Objet : Rapport de diagnostic de votre installation d'assainissement

Diagnostic de fonctionnement du système d'assainissement

Contrôle réalisé par **Théo FASSEUR** le **16/12/2022**

Section et n° de parcelle : B 212 - 686 - 214
Diagnostic de bon fonctionnement du 16/12/2022

Schéma de l'assainissement autonome

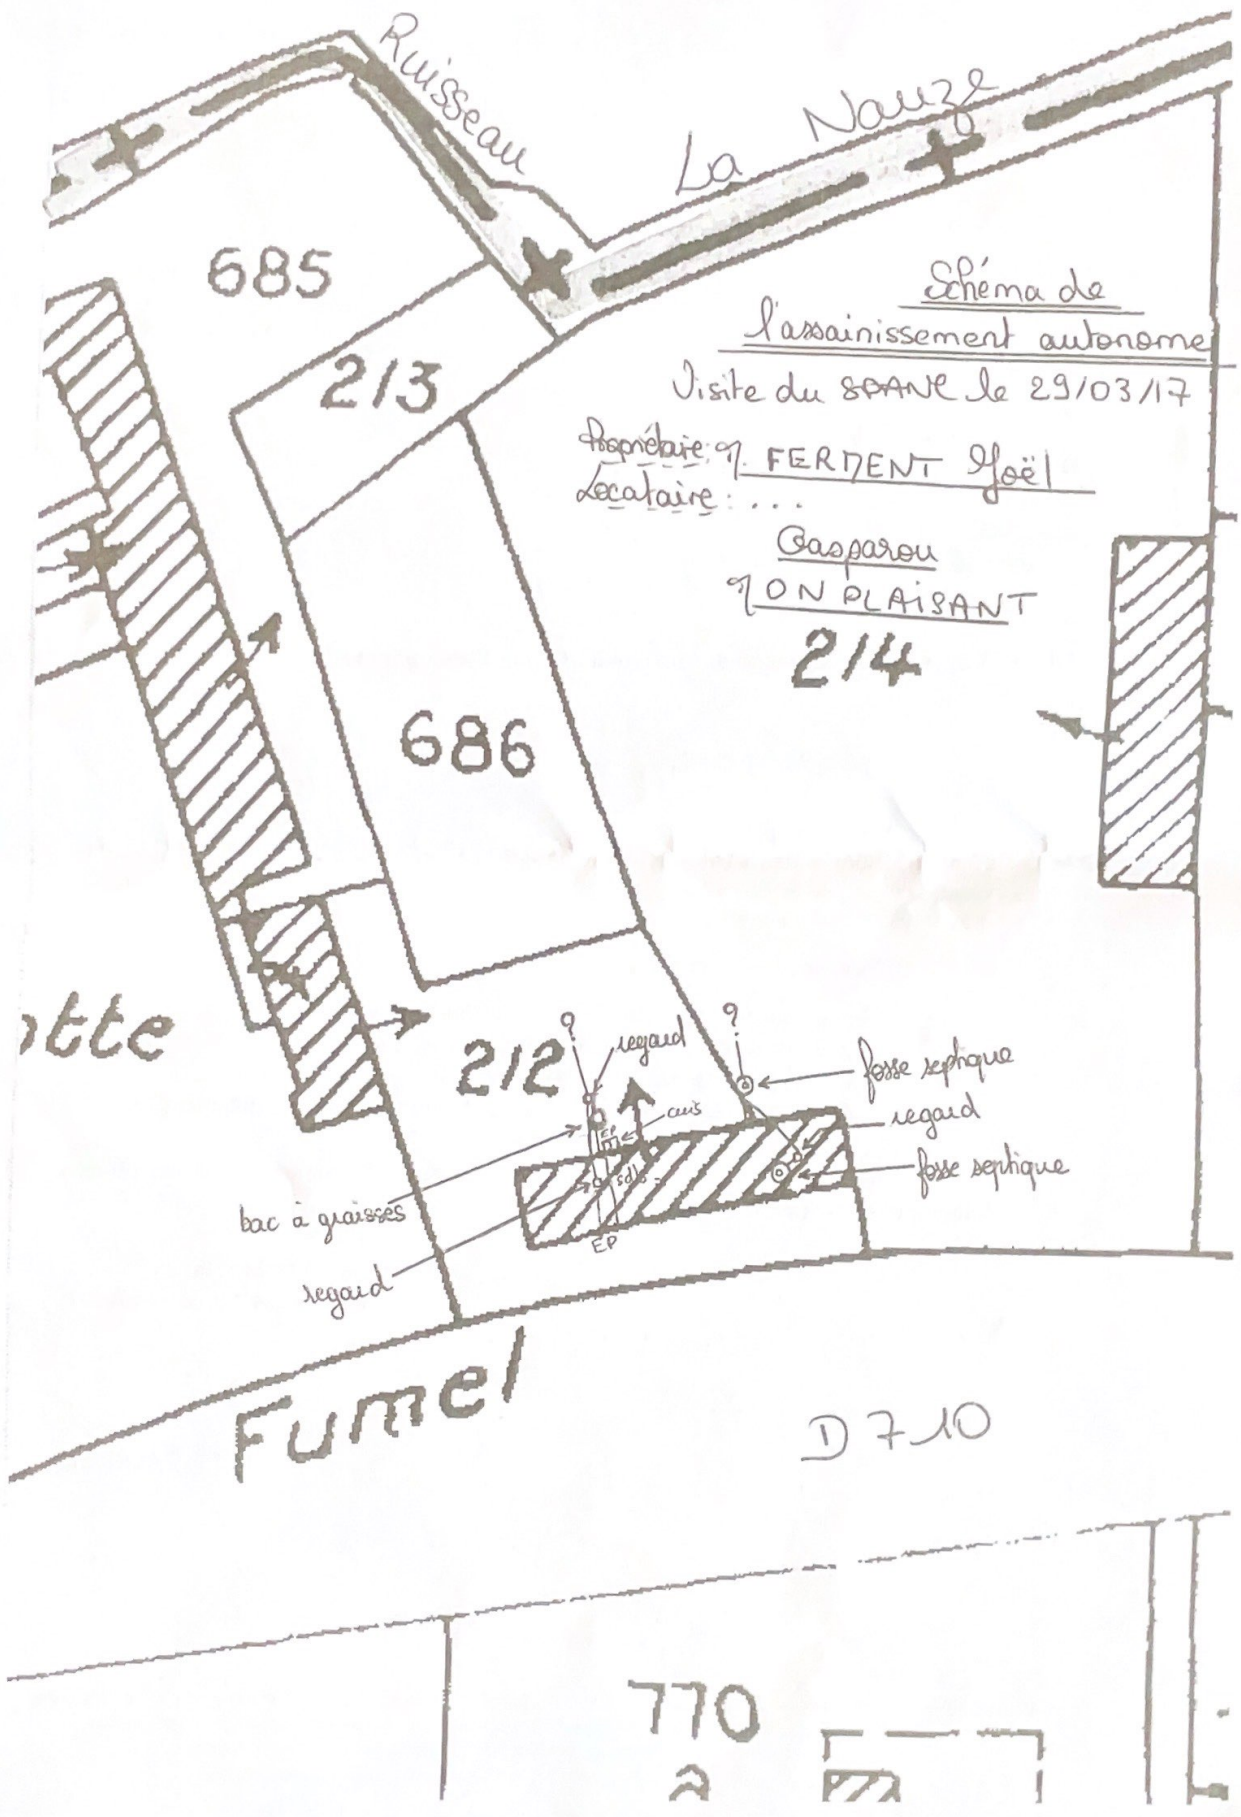
Visite du SPANE le 29/03/17

Propriétaire: M. FERDENT Joël
 Locataire: ...
